Van: [redacted] J
Verzonden: woensdag 16 juli 2025 16:01
Aan: [redacted] J
Cc: [redacted] J
Onderwerp: RE: HOV motie en vragen
Bijlage(n): BI6058-RHD-VO-C1-ME-RM-0011-Voetgangersoversteekplaats Goudenregenstraat_v2.pdf, Uitgangspunten oversteekvoorzieningen voorrangsp plein Populierenlaan RK 12-5-2025.docx, Memo Overweging verkeersremmende maatregelen voorrangsp plein.pdf

Onderwerp: Voetgangersoversteekplaats Goudenregenlaan

Uitgangspunten oversteekvoorzieningen nieuw voorrangsplein Populierenlaan / Goudenregenlaan / Seringenstraat Ridderkerk

Onderwerp: Overweging verkeersremmende maatregelen voorrangsp plein

Figuur 2 Voorbeeld lichtbakken met bord voetgangersoversteekplaats

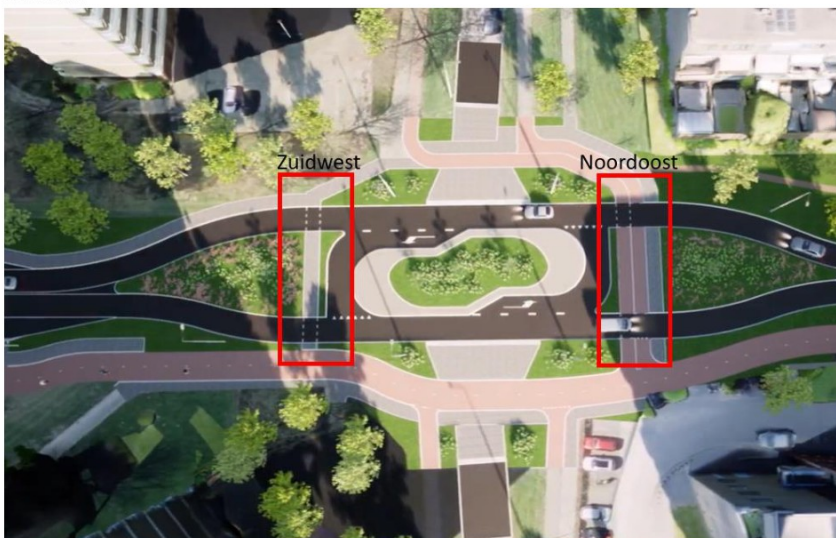
De zichtbaarheid van het zebrapad kan worden vergroot door het plaatsen van 'voetgangersoversteekplaats' borden, met bijbehorende verlichting, of door het toepassen van een andere kleur en intensiteit van verlichting. Deze worden bij voorkeur boven de rijbaan aangebracht om de zichtbaarheid nog verder te vergroten. Wanneer de borden voor de kruising geplaatst worden kunnen knipperende led lichten worden toegevoegd voor nog meer zichtbaarheid. Door deze extra zichtbaarheid wordt de automobilist beter gewaarschuwd bij het naderen van de oversteek en zal dit de oplettendheid van de bestuurder vergroten. Hierbij moet wel afgewogen worden of deze extra attentiewaarde opweegt tegen de afleiding die dit creëert bij de weggebruiker. Ook kunnen de borden en de verlichting gecombineerd worden (zie voor een voorbeeld Figuur 2).

Wij raden expliciet af om de voorrangssituatie bij de twee oversteeken op dezelfde kruising verschillend te maken. Dit leidt tot verwarring bij de weggebruiker en kan daarmee tot een groter risico op ongevallen leiden.

Figuur 1-1: Ontwerp voorrangsp plein Populierenlaan – Goudenregenlaan

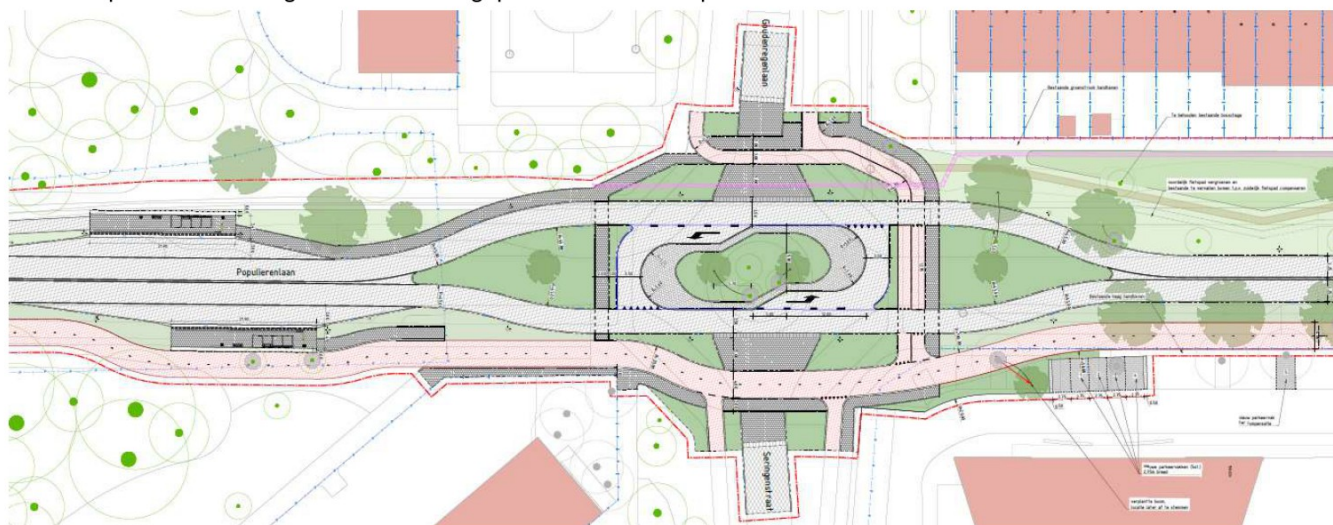
Deze memo heeft betrekking op het ontwerp; "BI6058-RHD-WV-ZZ-DG-C-220006" en beschouwt de afweging tussen verkeersveiligheid, leefbaarheid en doorstroming van het verkeer op de Populierenlaan op basis van het gekozen voorrangsp plein in het ontwerp.

In de huidige situatie, tussen de rotonde Zeeuwstraat en Goudenregenlaan bevinden zich nog oude Gumacon-drempels. Door breder wordende voertuigen en personenauto's hebben deze drempels zo goed als geen snelheid remmend effect meer op verkeer. In het ontwerp is op het wegvak tussen de Zeeuwstraat en het voorrangsplein gekozen om een as versprings van de rijbaan toe te passen. Dit geeft een onderbrekend wegbeeld en is wezenlijk anders dan het bestaande wegbeeld. Dit is een snelheidsremmende maatregel.

Ter hoogte van het voorrangsplein worden beide rijrichtingen met ongeveer 6 meter uitgebogen. Dit is een aanzienlijke asversprings waarbij de snelheden dusdanig worden geremd en men moet letten op kruisend verkeer.

Op basis van bovenstaande beschrijving is het naar onze mening niet nodig om extra snelheidsremmende maatregelen te nemen op het voorrangspein of ten oosten van het Goudenregenplantsoen. Verkeer vanuit het westen over het viaduct heeft wel een hoge aanrijksnelheid. De huidige wegcategorysering en bijbehorende maximumsnelheid (80km/u) van het viaduct dwingt geen lagere snelheid af.

Daarnaast is het naar onze mening af te raden om de beperkte langzame verkeersstromen voorrang te geven op het voorrangspein. In de omgeving bevinden zich ook geen verkeer aantrekkende voorzieningen, zoals scholen, winkelcentra en dergelijke. Er zou afbreuk worden gedaan aan het principe van het voorrangspein en zal de HOV-lijn verliestijden opleveren.
